日本原燃株式会社六ヶ所再処理施設高レベル廃液ガラス固化建屋における安全冷却機能の一時喪失に係る評価及び原子力規制検査結果

令和4年10月19日
原子力規制庁

再処理工場 高レベル廃液ガラス固化建屋における
供給液槽Bの安全冷却機能の一時喪失に
対する対策検討について
(概要版)

供給液槽Bの系統概要図

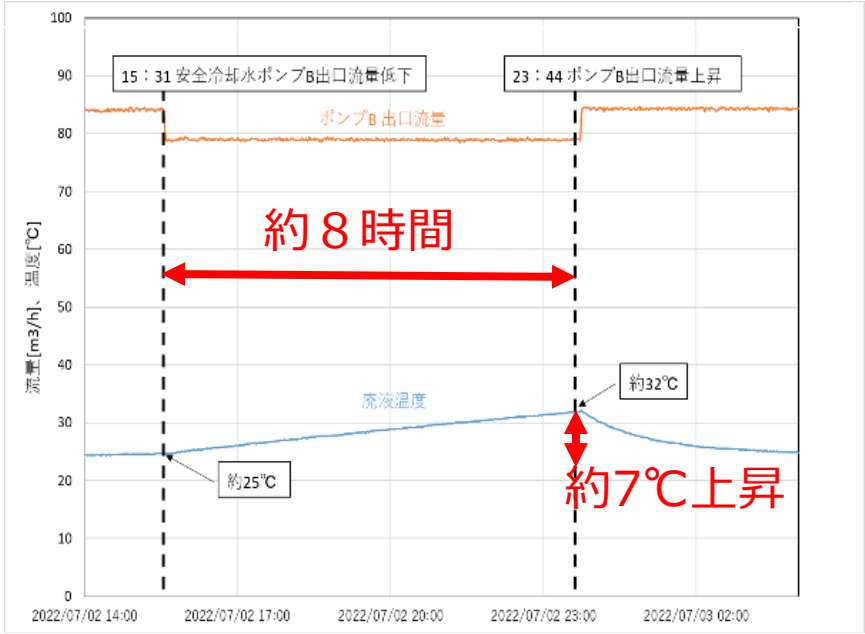
- ◆ 安全冷却水A系列の配管工事の準備のため、協力会社作業員がA系列の弁の閉操作を実施した。
- ◆ 作業員等への聞き取り調査の結果、工事監督者から作業員への指示が口頭で不明確であった可能性があることから、作業員がA系列の弁と誤認してB系列の仕切弁を閉止した（推定）。
- ◆ そのため、安全冷却水の供給が約8時間停止し、廃液の温度は停止前の約25℃から約32℃に上昇した（約7℃上昇）。

3. 問題点および対策（運転管理）

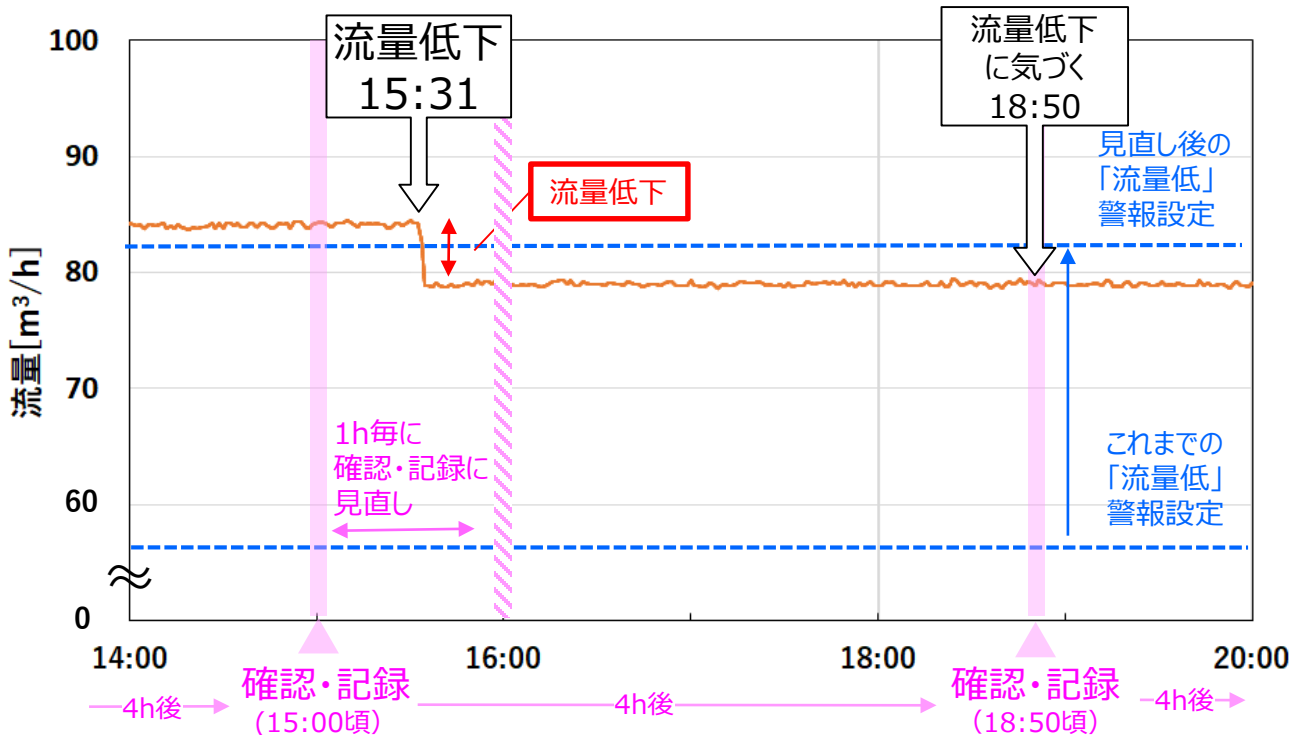
事象の発生から発見までに時間を要した

【問題点】

約4時間毎にデータの確認・記録しているため、18:50の確認・記録時で流量低下に気づいた(流量低下から約3時間20分後)。

【問題点】

冷却水流量が低下した際に、すぐに**廃液貯槽Bの冷却水停止**に気づけなかった。

【問題点】

「流量低」の警報はポンプの性能低下を想定しているため、今回の流量低下では**発報しない**。

【対策】

データ確認・記録の間隔を短くする(1時間毎)ことで、流量の低下に早く気づくことができる。

【対策】

各貯槽の冷却水流量のリストを配備することで、流量低下時に低下流量と照合することで個別貯槽の冷却水停止の可能性を気づくことができる。

【対策】

警報設定値を見直すことで、流量の低下に早く気づくことができる。

3. 問題点および対策（設備管理）

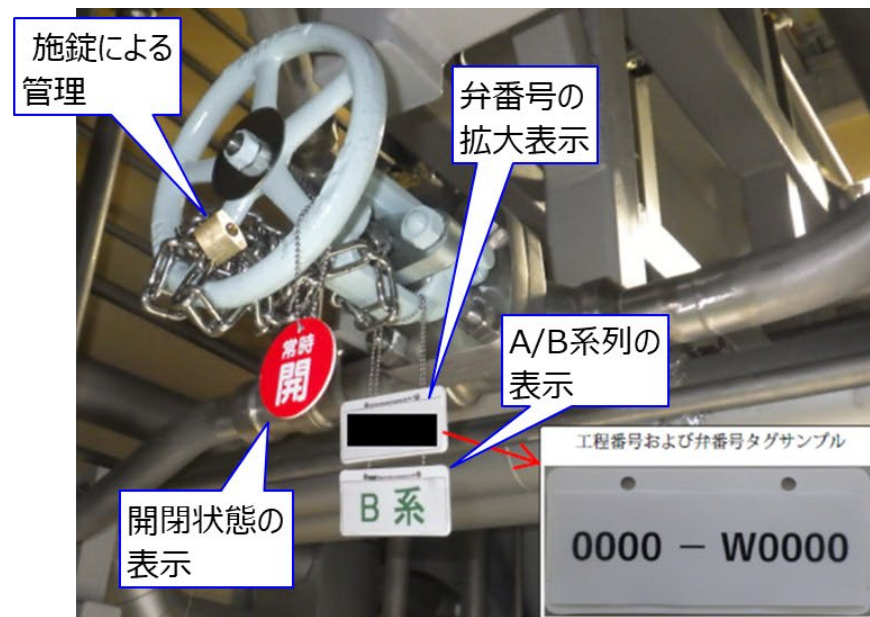
問題点

- 運転員以外が操作可能
- A系とB系の弁の識別が不十分

対策

- 弁の施錠管理
- 弁番号の拡大表示、系列表示、開閉状態等※
⇒安全確保のために管理が必要な設備(換気、圧縮空気等)に対して同様に対策を実施
